Meje 12.03.2026 nr 7.1-1/26/3931-2

Olete taotlenud nõuded Lohusalu tee 31 katastriüksuse (tunnus 29501:007:2400, sihtotstarve elamumaa) ühendamiseks riigiteega 11395 Lohusalu tee (edaspidi *riigitee*) Lohusalu külas Lääne-Harju vallas Harju maakonnas seoses elamu ehitamisega.

Võttes aluseks ehitusseadustiku (edaspidi EhS) § 99 lg 3, määrab Transpordiamet järgmised nõuded ristumiskoha ühendamiseks riigiteega.

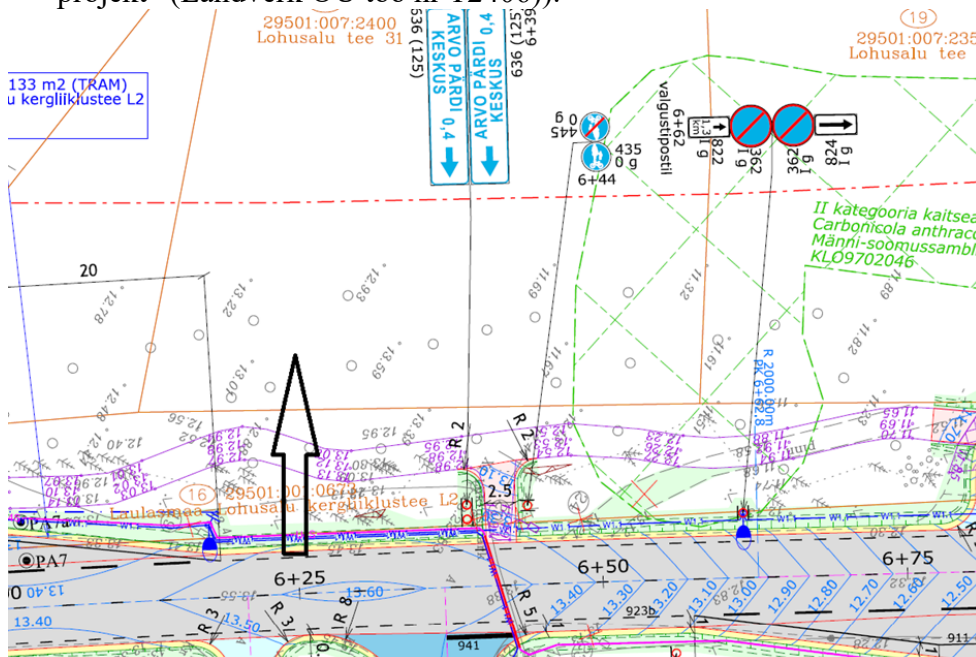
1. Ristumiskoht projekteerida kinnistu kagupiiri poolsesse külge km 0,62 arvestades riigitee rekonstrueerimise projektiga väljapoole bussipeatuse tasku kaldosa vt asukoht riigitee projekti väljavõttel („Riigitee 11395 Laulasmaa-Lohusalu km 0,000-3,756 lõigu rekonstrueerimise projekt“ (Landverk OÜ töö nr T2406)).

Joonis 1. Ristumiskoha pikikaldete kujundamine

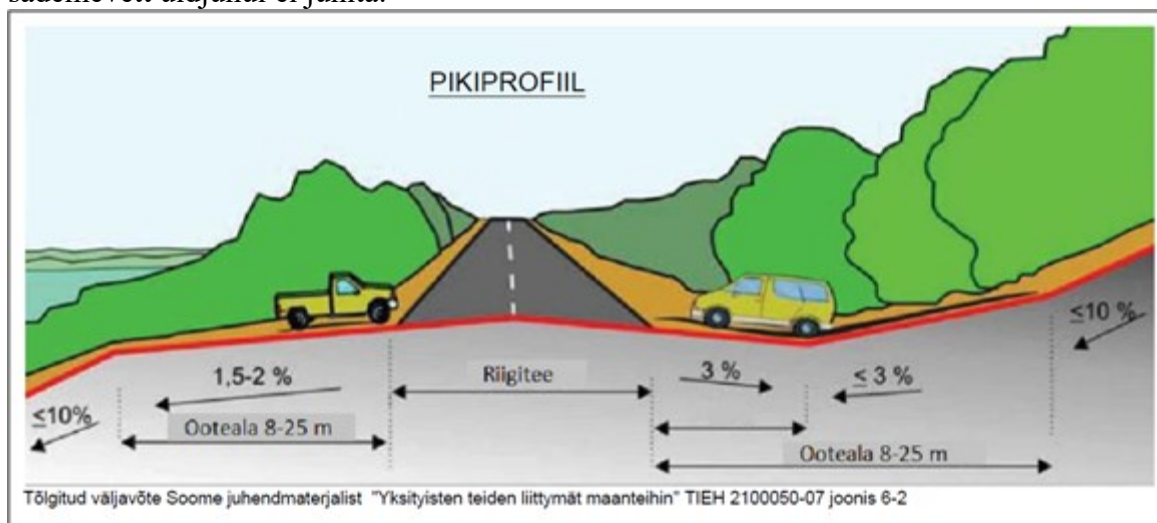
10. Ristumiskoht projekteerida riigiteega võimalikult täisnurga all. Ristumiskoha pikikalded määrata vastavalt alltoodud joonise põhimõtetele arvestusega, et riigitee alusele maale sademeveett üldjuhul ei juhitata.
